改善箇所説明図

基準不適合箇所

車体左側
燃料配管

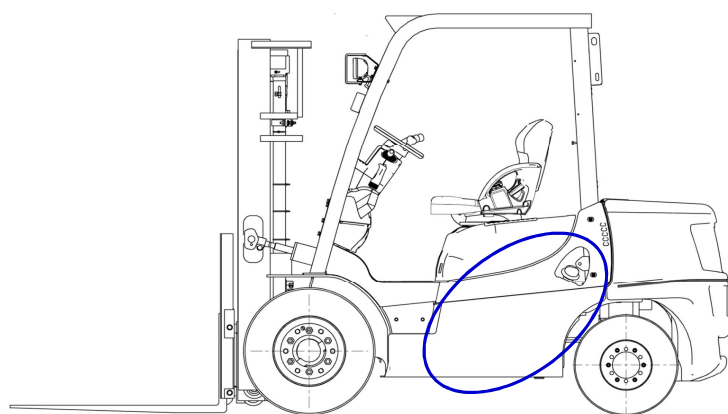
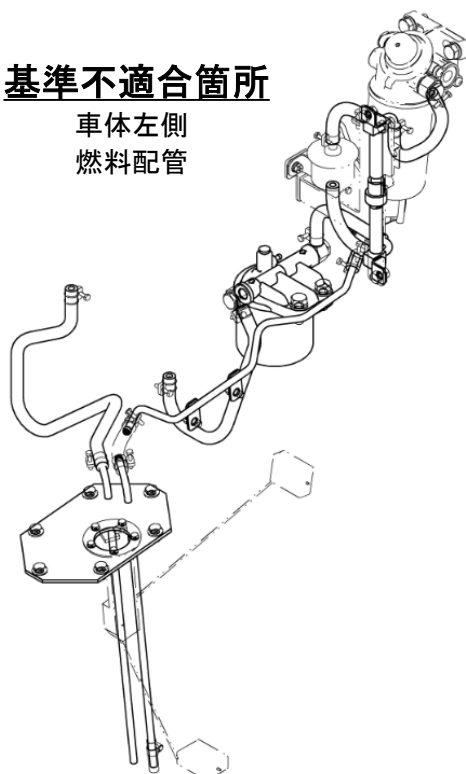
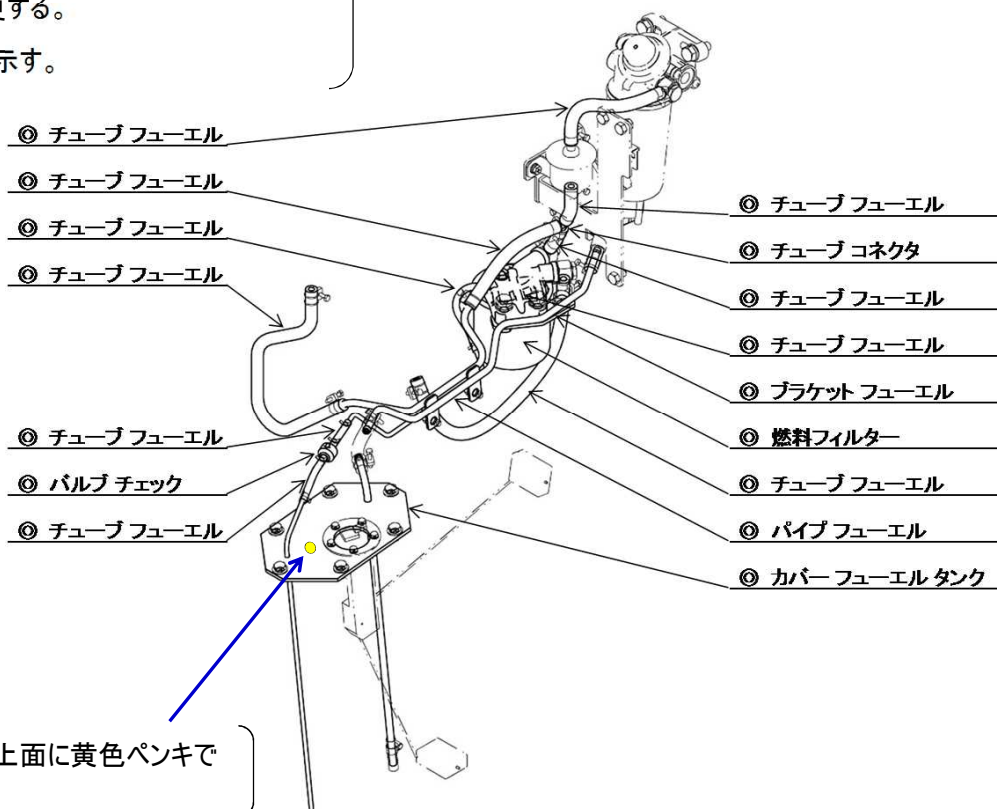
基準不適合内容:

燃料配管の設計が不適切なため、燃料配管内で気泡が発生することがある。そのため、エンジン停止中に気泡どうしが結合してエア溜まりができ、始動直後にエア溜まりがエンジン内部に入り、エンストするおそれがある。

改善内容:

全車両、燃料フィルターを対策品に交換するとともに、燃料配管の取り回しを変更する。

識別: カバーフューエルタンク上面に黄色ペンキでマーキングする
